Wyjaśnienia do ogłoszenia na „Opracowanie dokumentacji projektowej chodnika z przejściem dla pieszych w rejonie przejazdu kolejowego w ul. Morasko oraz uporządkowanie terenu pomiędzy ulicami: Teofila Mateckiego – bł. Marka z Aviano - Aleja Gantkowskiego”

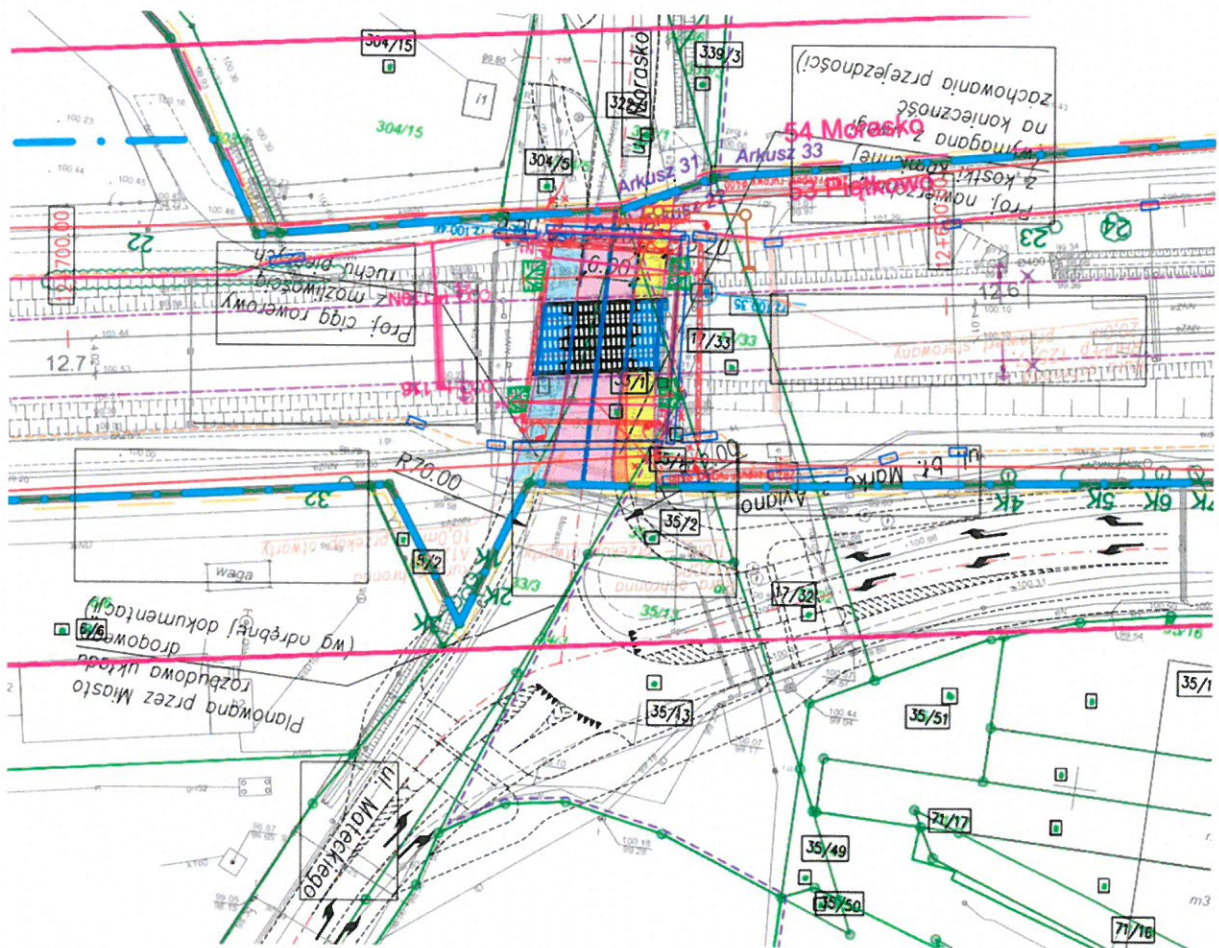
Pytanie 1

Prosimy o wyjaśnienie i wskazanie lokalizacji takich jak:

- Aleja Gantkowskiego,
- Skwer (wraz z jego obszarem)

W miarę możliwości prosimy o wskazanie na poniższym rysunku zamysłu zamawiającego co do pożądanego docelowego układu komunikacyjnego:

Z opisu w zapytaniu ciężko jest jednoznacznie odczytać i określić zakres prac projektowych.

Głównym założeniem prac projektowych jest połączenie północnej i południowej części przejazdu kolejowego. Należy zaprojektować chodnik łączący „aleję Gantkowskiego” z przejściem dla pieszych w ul. bł. Marka z Aviano. Kolejnym etapem jest chodnik łączący przejście dla pieszych w ul. bł. Marka z Aviano z nawierzchnią chodnika zaprojektowaną na zlecenie PKP (kolor żółty na PZT zał. nr 1 do ogłoszenia). Po północnej części przejazdu kolejowego w ul. Morasko należy zaprojektować chodnik z dowiązaniem do zaprojektowanego chodnika na zlecenie PKP oraz dowiązać chodnik do chodnika istniejącego po zachodniej stronie ulicy Morasko. Pozostałe wytyczne zostały opisane w ogłoszeniu.

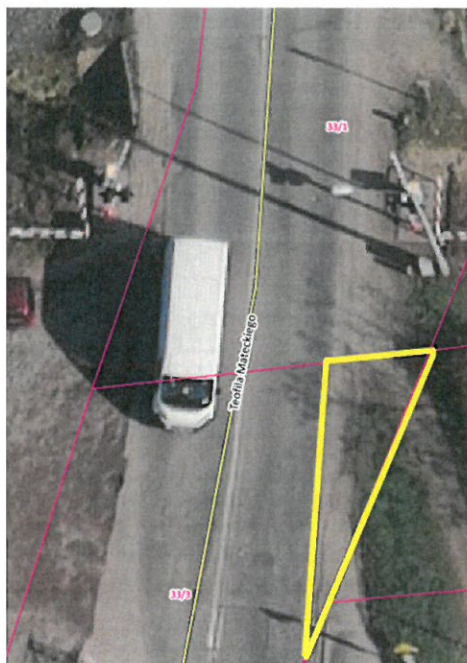
Pytanie 3

Prosimy o dokładne wskazanie granicy opracowania na działce 33/3. Działka ma długość ponad 500m.

Projektowanie dotyczy części nieruchomości o oznaczeniu ewidencyjnym ark/obr 53/33 działka nr 33/3, zgodnie z poniższym załącznikiem:
